- (11) N° de publication : **MA 37586 A1** (51) Cl. internationale : **B60S 1/46; B01D 27/14**
- (43) Date de publication : **30.12.2016**

-
- (54) Titre : **SYSTEME DE RECYCLAGE ET DE RECUPERATION DES EAUX PLUVIALES POUR LAVE VITRE AUTO**
- (57) Abrégé : Il s'agit d'un filtre installé à la place du couvercle du réservoir de l'eau de nettoyage du parebrise. Il permet de recycler l'eau de nettoyage éjectée sur le parebrise ainsi que de traiter l'eau de pluie. L'objectif étant de réutiliser cette eau généralement suffisamment propre pour être recyclée. Le filtre est composé de 3 éponges superposées à porosité décroissante.

**RAPPORT DE RECHERCHE
AVEC OPINION SUR LA BREVETABILITE**
(Conformément aux articles 43 et 43.2 de la loi 17-97 relative à la
protection de la propriété industrielle telle que modifiée et
complétée par la loi 23-13)

Figure 1

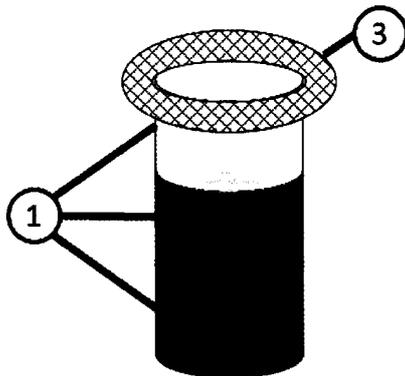
Les figures 1 et 2 telles qu'elles ont été déposées ne permettent pas de décrire l'objet de la présente demande.
